Adviesnotitie VO BEA advies De Stroet

Projectlocatie	De Stroet, Lunteren
Opdrachtgever	De Stroet IV BV
Contactpersoon	dhr. T. van de Lagemaat
Datum	26 september 2022
Opgesteld door	dhr. W. Wassink (ETT) en dhr. H. van Eldik (ETM)

Uitgangspunt bij deze adviesnotitie is het voorlopig ontwerp (VO). Het betreft tekeningnummer *2114001-VO-01-T31*. Dit VO ligt op hoofdlijnen al vast en alleen op detailniveau kan nog iets worden gewijzigd.

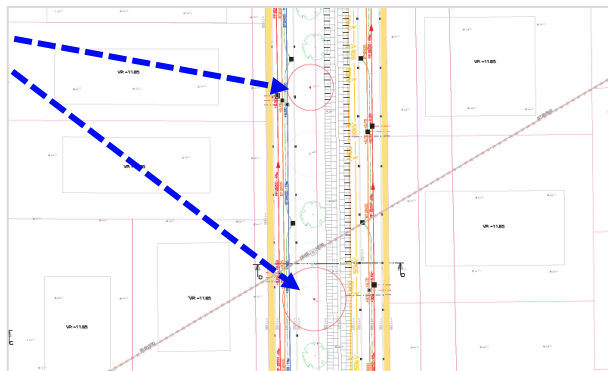
Dit betreft twee volwassen waardevolle eiken langs de huidige toegangsweg naar Postweg 103, in het talud van de huidige watergang. Hierbij wordt de huidige toegangsweg verplaatst. Ook wordt een pompput en watergang gegraven, relatief dichtbij de bomen. De pompput komt op resp. 3,7 en 6,0 meter afstand van de bomen te liggen. Als daarbij enige werkruimte wordt gerekend, blijft dit 3 meter verwijderd van de stam.

Deze bomen kunnen behouden blijven onder voorwaarden van:

afb. 8: boom 539 (blauw aangegeven) kan relatief eenvoudig behouden blijven

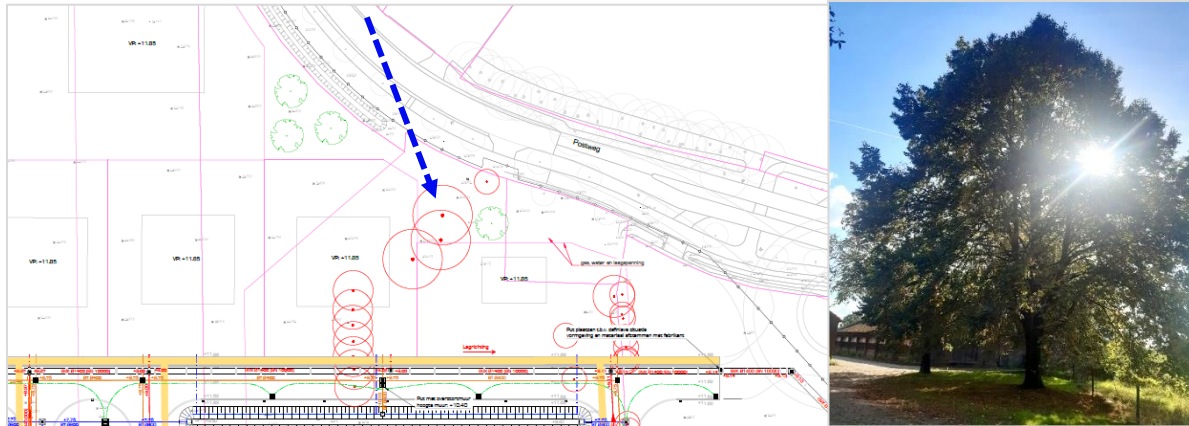
Dit betreft een volwassen linde in goede conditie. Deze staat momenteel op particulier terrein samen met nog 2 bomen. Deze boom kan eenvoudig worden ingepast op deze locatie. Boom 537 en 538 zijn niet te behouden. Enerzijds vanwege een sterk verminderde conditie en anderzijds vanwege grote beperkingen voor de uitvoering van de bouw en perceelindeling.

afb. 9: huidige ontwerp riool (rood) en advies (blauw)

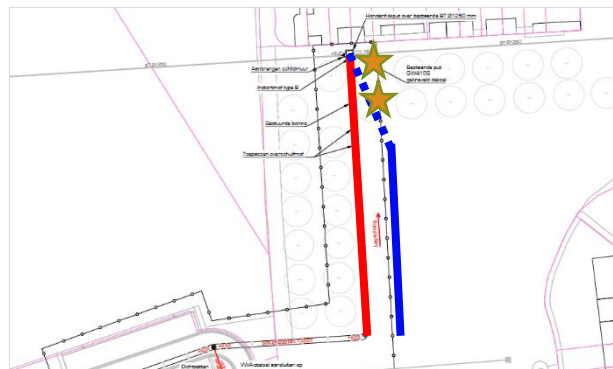
Dit betreft een deel van een boomgroep tussen twee woonwijken in Lunteren. Dit is aanvullend toegevoegd aan het projectgebied, omdat hier het riool wordt aangesloten. De riolering (1,20 m doorsnee) wordt ingegraven langs de bomenrij en gedeeltelijk onder een bomenrij doorgeboord. De riolering wordt onder de boomkronen aangelegd, waarbij de graafgrens ongeveer 3,8 meter uit het hart van de stamvoet komt te liggen.

Dit is behoorlijk kort, maar boomtechnisch toegestaan als de minimale graafafstand 3,8 meter is (hart stamvoet, rand sleuf). Wel ontstaat er een conflict ter hoogte van de 2 oranje symbolen. Hier begint een dubbele rij essen naar rechts. Er is daar te weinig ruimte om de sleuf en aansluiting te realiseren. Hier zullen twee bomen moeten wijken.

Het heeft daarom de voorkeur om de graaflijn zoveel mogelijk buiten de kroonprojectie te positioneren en pas op het eind schuin terug te gaan. Dit voorkomt wortelschade en er lijkt daar voldoende ruimte, zie blauwe lijn. De stippellijn geeft het laatste traject aan, waarbij alsnog te dicht bij de bomen wordt gegraven. Dat betekent dat de eerste 2 bomen van de dubbele rij naar rechts niet behouden kunnen blijven. Hierdoor ontstaat ook meer werkruimte om daar de aansluiting te maken.
